PREVOST

**BULLETIN
DE
GARANTIE**

Bg07-05

DATE : Juin 2007	SECTION : 07 - Transmission
EXPIRATION: Juin 2009	
SUJET : RETRAIT DU RELAIS INDIQUANT QUE LA TRANSMISSION ZF EST AU POINT MORT SUR LES VÉHICULES H3 MUTIPLEX

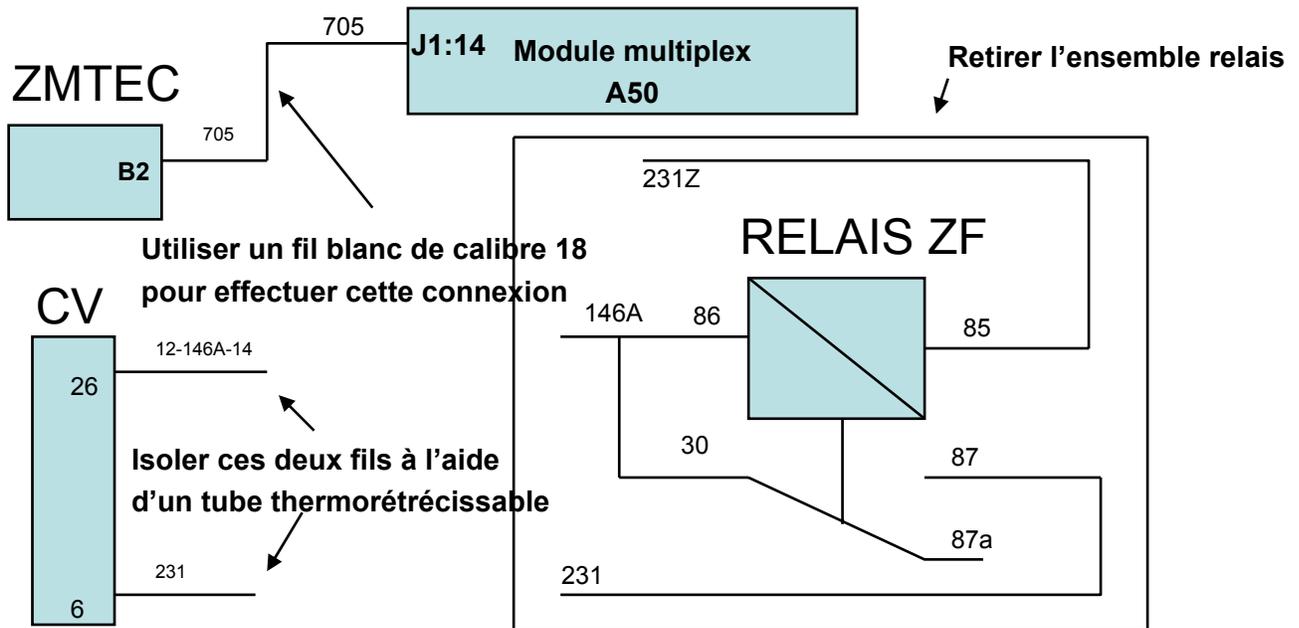
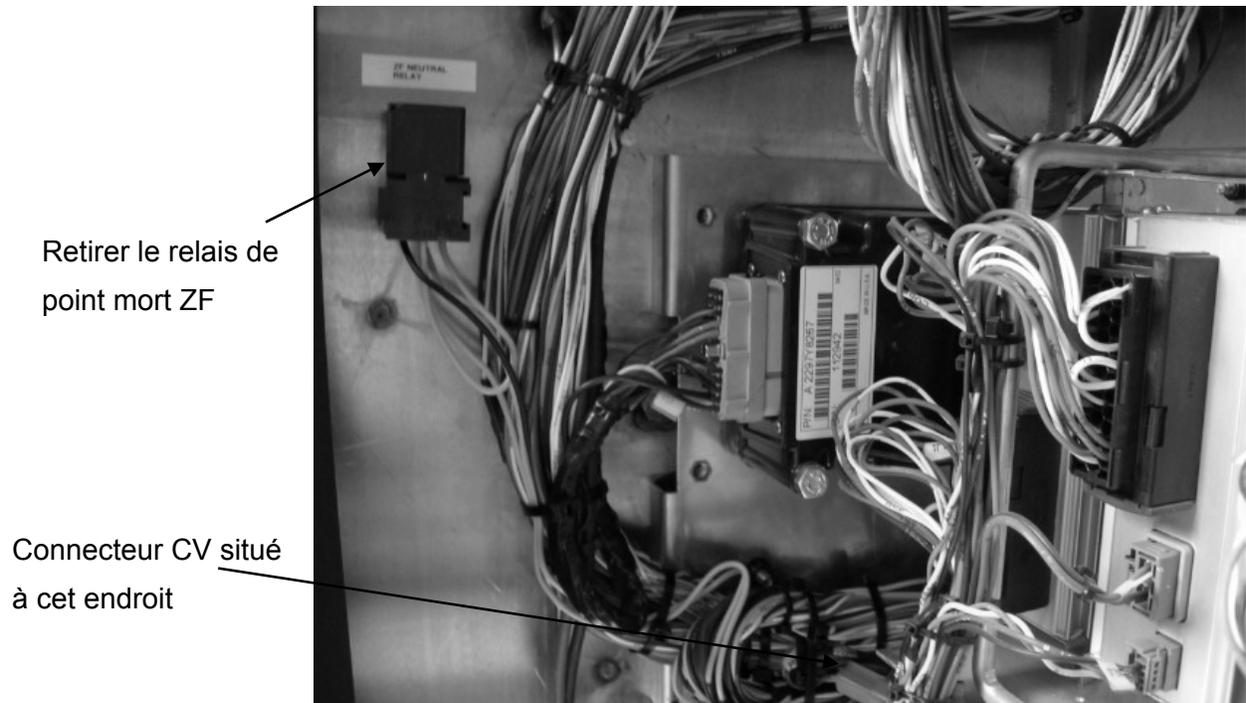
1. Vérifier les révisions des programmes à l'aide de l'écran d'affichage de messages (MCD).

System Diagnostics, Parts Number, Electrical System : doit être version P03 ou supérieure

System Diagnostics, Parts Number, Transmission : doit être C74536FS.

Si les programmes ne sont pas aux versions indiquées, contacter votre centre de service ou le représentant de service le plus près avant de débiter la modification.
